概要

この通知は、ドライパック工程で使用される湿度インディケータカード (HIC) の変更をお知らせするものです。

この通知は、英語版 (PCN2004-28、バージョン 1.0、2004 年 12 月 6 日発行) を翻訳したものです。

図 1 : 変更前

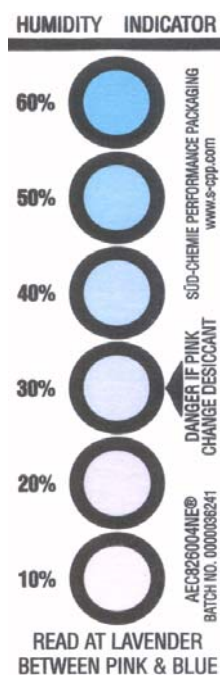
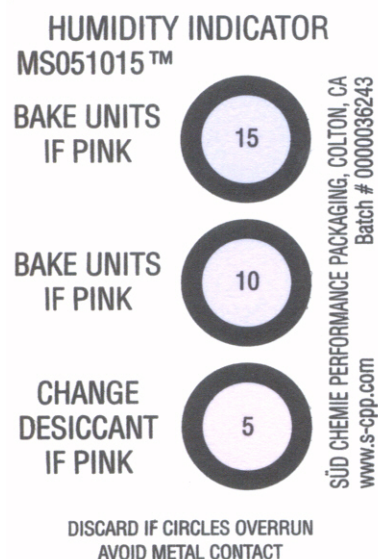
JEDEC の J-STD-033 で定められたドライパックの工業規格に準拠させるため、HIC の表示を 6 段階から 3 段階表示に変更します。この変更は、Q4CY2004 より開始しております。
